Adoption d'un projet particulier pour autoriser la démolition du bâtiment existant au 5713 chemin de la Côte-des-Neiges et la construction d'un nouveau bâtiment de 6 étages

Requête : 3001624120

Assemblée publique de consultation –16 octobre 2019

Démolition- État du bâtiment

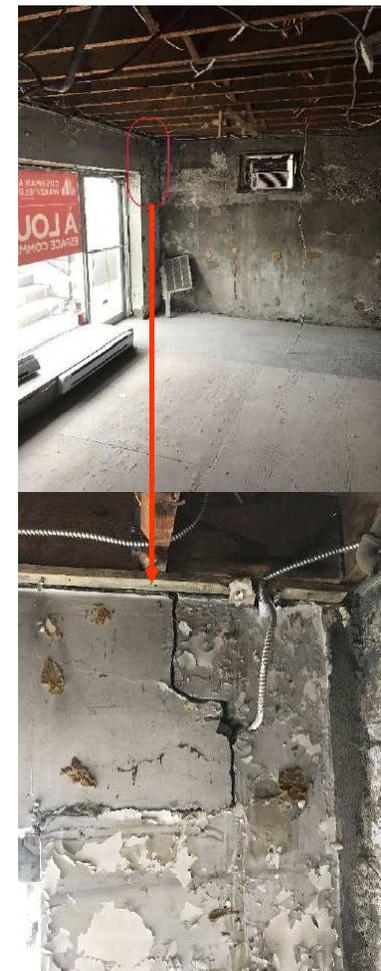
Mur porteur supprimer

AU 2^e étage, on constate qu'un mur porteur a été retiré et aucun support supplémentaire n'a été installé. Ceci a contribué à un déplacement vertical. Des mesures temporaires ont été installées pour stabiliser la structure dans ce secteur

Déplacement latéral

On constate un déplacement latéral important à la jonction d'une poutre structurante et du mur de fondation situé au sous-sol sur le coin sud-ouest

Vice caché

Au 2^e et 3^e étage on constate que la structure a été endommagé par un feu. Ces dommages ont été cachés par les matériaux de finition (gypse). Plusieurs éléments structuraux doivent être remplacés.

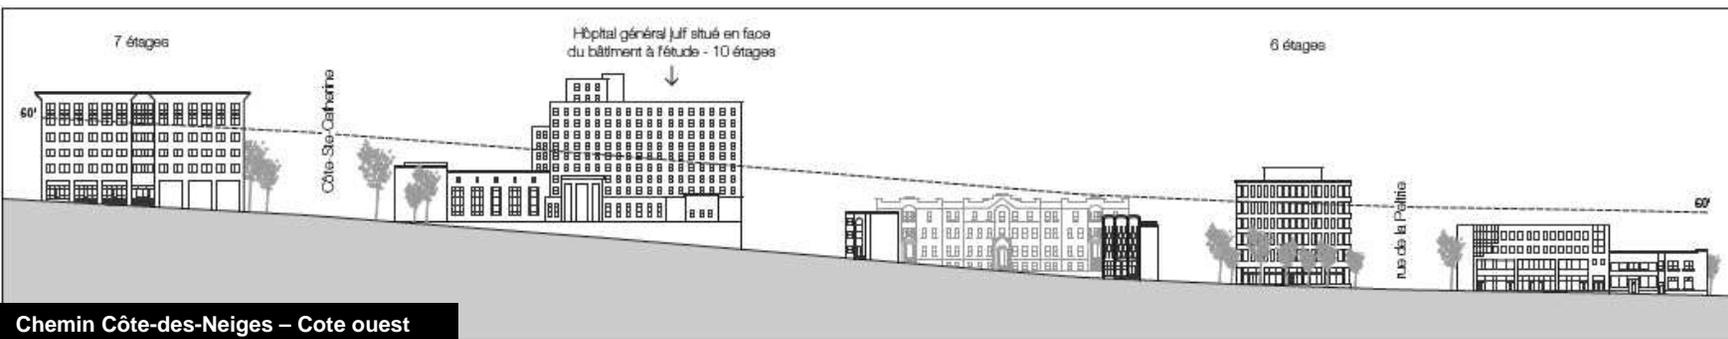
Cette élévation illustre l'hétérogénéité du secteur en ce qui concerne le nombre d'étages des bâtiments existants. En analysant le hauteurs du côté nord de la rue nous avons conclu que malgré l'hétérogénéité du nombre d'étage un front bâti d'environ 18.3 m (6 étages) est notable sur le chemin de la Côte-des-Neiges

Du côté ouest de la rue, plusieurs bâtiment de fort gabarit et de grande hauteur contribuent à créer un front bâti très hétéroclite. Il est aussi à noter que l'hôpital général juif, un bâtiment de 10 étages, se situe en face du site à l'étude et se démarque par sa hauteur au sien du tissu urbain. Il est difficile d'évaluer la moyenne du front bâti de ce côté de rue, mais en considérant l'hôpital comme une exception la moyenne semble d'environ 18.3 m (6 étages) semble juste

Rez-de-chaussée

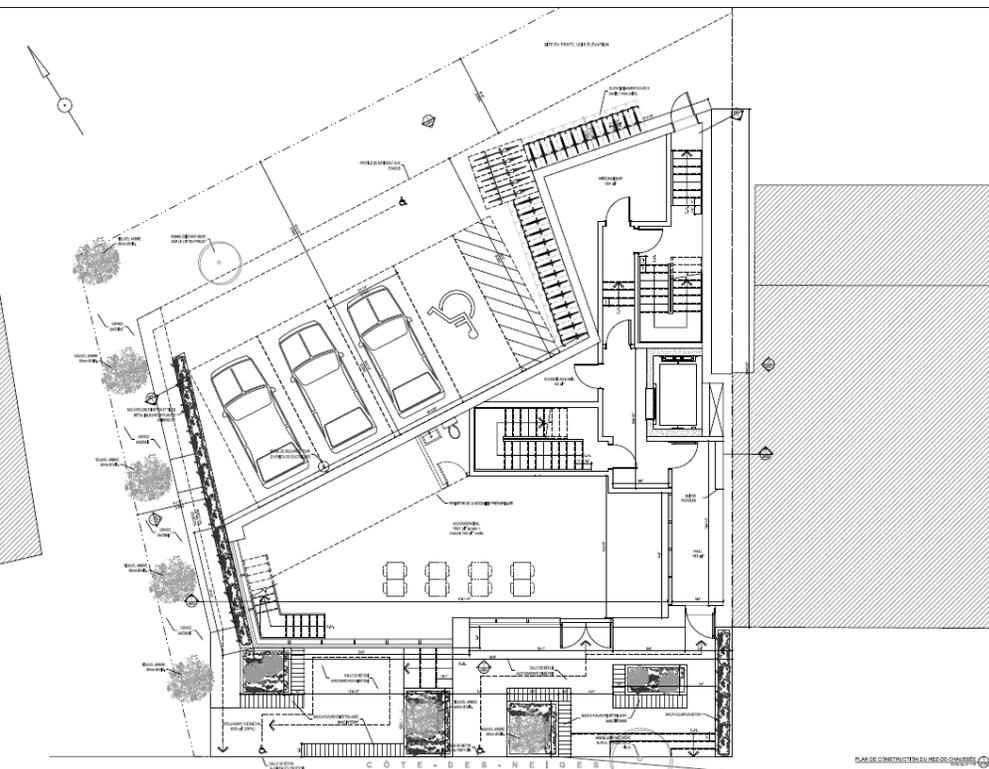
Une rampe pour personnes à mobilité réduite est prévue à partir du domaine public jusqu'à l'entrée du bâtiment (voir le plan A100 (rdc))

Une rampe pour personnes à mobilité réduite est prévue à partir du domaine public jusqu'à l'entrée du bâtiment (voir le plan A100 (rdc))

Étude d'ensoleillement

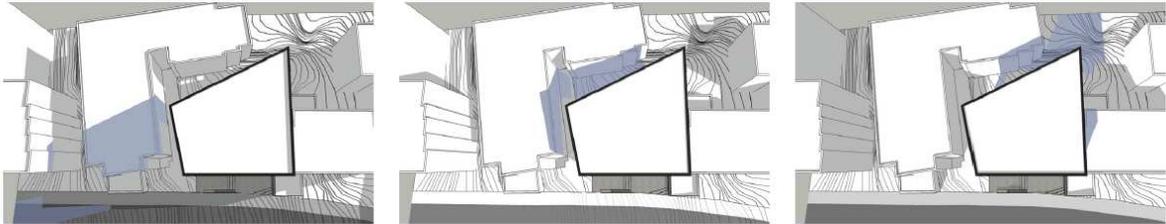
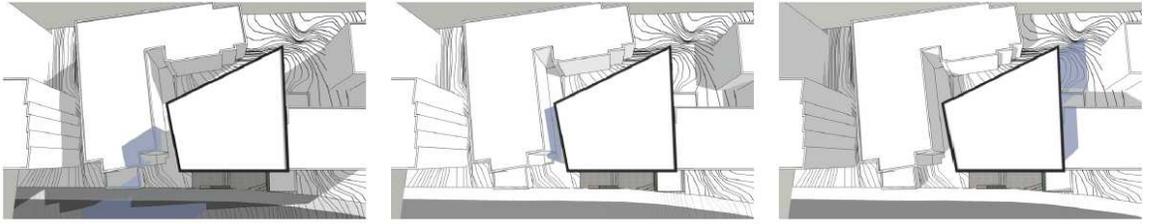
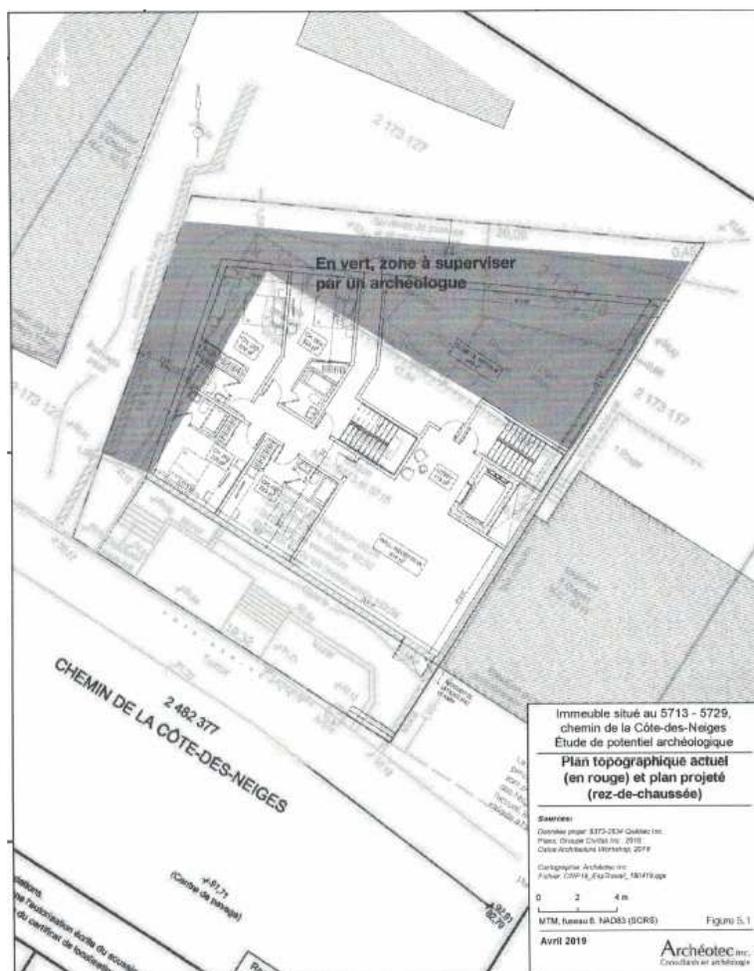
- Ombre portée actuelle
- Ombre ajoutée par le projet proposé de 6 étages

- Ombre portée actuelle
- Ombre ajoutée par le projet proposé de 6 étages
